東海第二発電所 工事計画認可申請書の修正を考慮すべき箇所抽出結果

No	分野	担当Gr	図書名	当該ページ	章番号	修正要領	変更理由
							【凡例】 A: 文意が異なる。意味が異なる。 B: 修正したほうがよい。修正なくても意味は理解可能。適正化 C: 誤字、脱字の程度の間違い
1	耐震	機械設備	V-2-9-5-2-4 ブローアウトパネル閉止装置の耐震性についての計算書	P.10	3	表3-1内の赤字箇所(ー)を黒字に修正	C
2	(欠番)						
3	耐震	機械設備	【1126】V-2-10-1-5-4 緊急時対策所用発電機燃料油貯蔵タンクの耐震性の計算書	P7,P8	-	A4で印刷すべきページが、A3で印刷	B
4	耐震	機械設備	V-2-4-3-3-1 代替燃料プール冷却系熱交換器の耐震性についての計算書	P14		注記のずれ	C
5	耐震	機械設備	V-2-8-3-3-1 緊急時対策所用換気系ダクトの耐震性についての計算書	表紙		行間	C
6				P3、4		不要な線あり、文書名適正化	C
7	耐震	機械設備	V-2-10-1-5-2 緊急時対策所用発電機燃料油サーピスタンの耐震性についての計算書	P3		誤記	C
8	耐震	機械設備	V-2-10-1-5-3 緊急時対策所用発電機給油ポンプの耐震性についての計算書	P9、18		誤記	C
9	強度	機械設備	V-別添3-2-4-7 格納容器逃がし装置格納槽点検用水密ハッチの強度計算書	目次		「2.5 記号の説明」なし	C
10				P9、13		誤記	B
11	強度	機械設備	V-別添3-2-4-8 常設低圧代替注水系格納槽点検用水密ハッチの強度計算書	目次、P6、13		誤記	C
12	強度	機械設備	V-別添3-2-4-9 常設低圧代替注水系格納槽可搬型ポンプ用水密ハッチの強度計算書	目次、P6、9、13		誤記	B
13	耐震	機械設備	V-2-10-2-5-7 格納容器圧力逃がし装置格納槽点検用水密ハッチの耐震性についての計算書	P4、11		P11と引用文献の年度が不整合	B
14	耐震	機械設備	V-2-10-2-5-8 常設低圧代替注水系格納槽点検用水密ハッチの耐震性についての計算書	P4、11		P11と引用文献の年度が不整合	B

図2 残留熱除去系及び緊急用海水系系統概要図（残留熱除去系海水系ポンプ使用時）

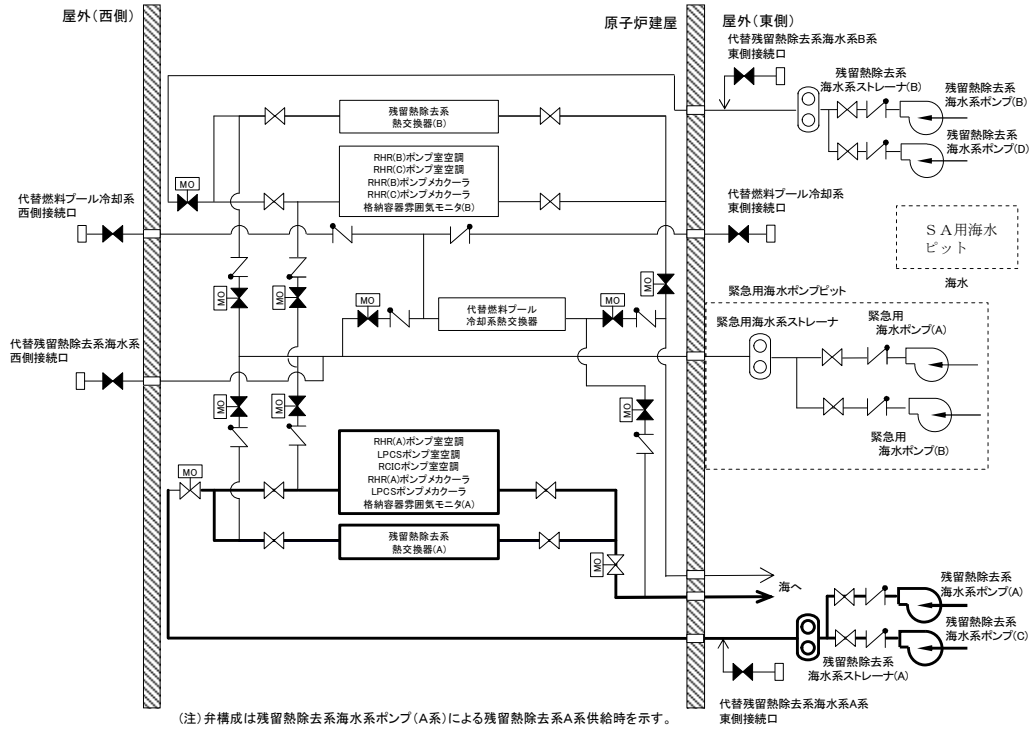
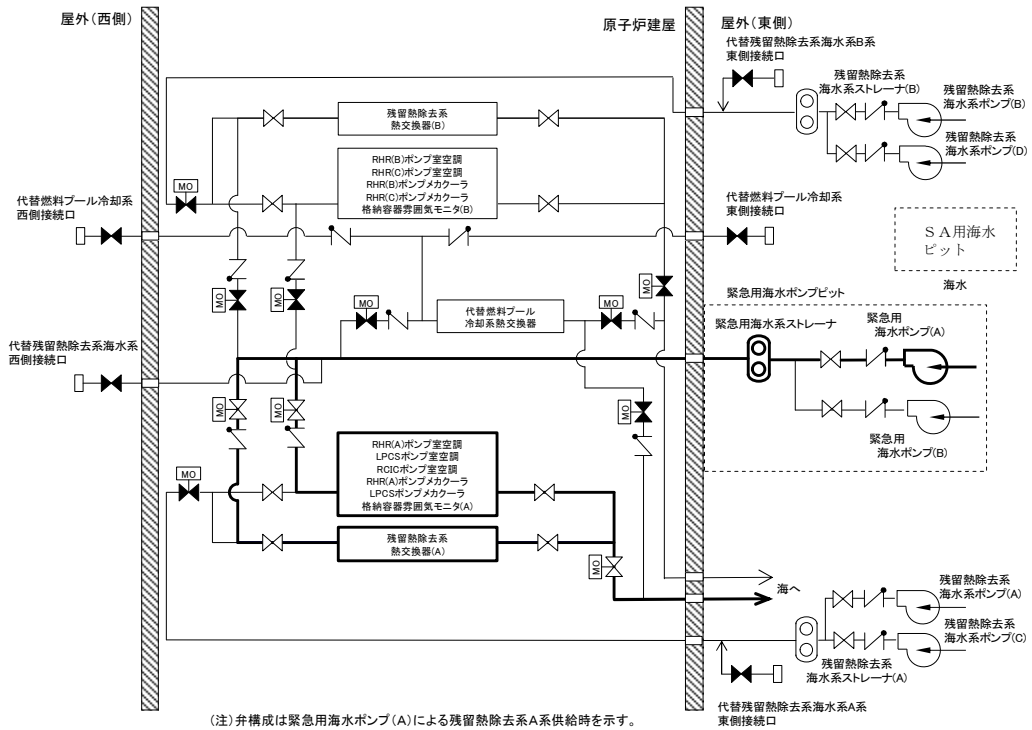
15	耐震	機械設備	V-2-10-2-5-9 常設低圧代替注水系格納槽可搬型ポンプ用水密ハッチの耐震性についての計算書	P4、11		P11と引用文献の年度が不整合	B
16	(欠番)						
17	説明書	機械設備	V-1-1-3「取水口及び放水口に関する説明書」	P7		図2及び図3を最新図に差替え	A
18	説明書	機械設備	V-1-1-3「取水口及び放水口に関する説明書」	P8		図5タイトル「循環水水系系統図」の「水」削除	C
19	説明書	機械設備	V-1-1-3「取水口及び放水口に関する説明書」	P9		図7を明瞭な図に差替え	B
20	耐震	機械設備	補足60-2「水密扉の強度及び耐震性に関する説明書の補足説明資料」	P5		文字化け####を数値に修正	A
21	強度	機械設備	V-3-別添3-2-7 水密扉の強度計算書	P8		・フローチャート中の評価対象部位名称適正化 ・ヒンジ(O、O、O)に修正	C
22	強度	機械設備	V-3-別添3-2-7 水密扉の強度計算書	P24		引用文献発行年度の修正 1999→2010	C
23	耐震	機械設備	V-2-別添3-4「可搬型重大事故等対処設備のうちポンベ設備の耐震性についての計算書」	P6		概略構造図のたて寸法文字切れ&寸法線赤色	C
24	耐震	機械設備	V-2-別添3-4「可搬型重大事故等対処設備のうちポンベ設備の耐震性についての計算書」	P32,53,76		記号に付記する*の位置ずれ修正	C
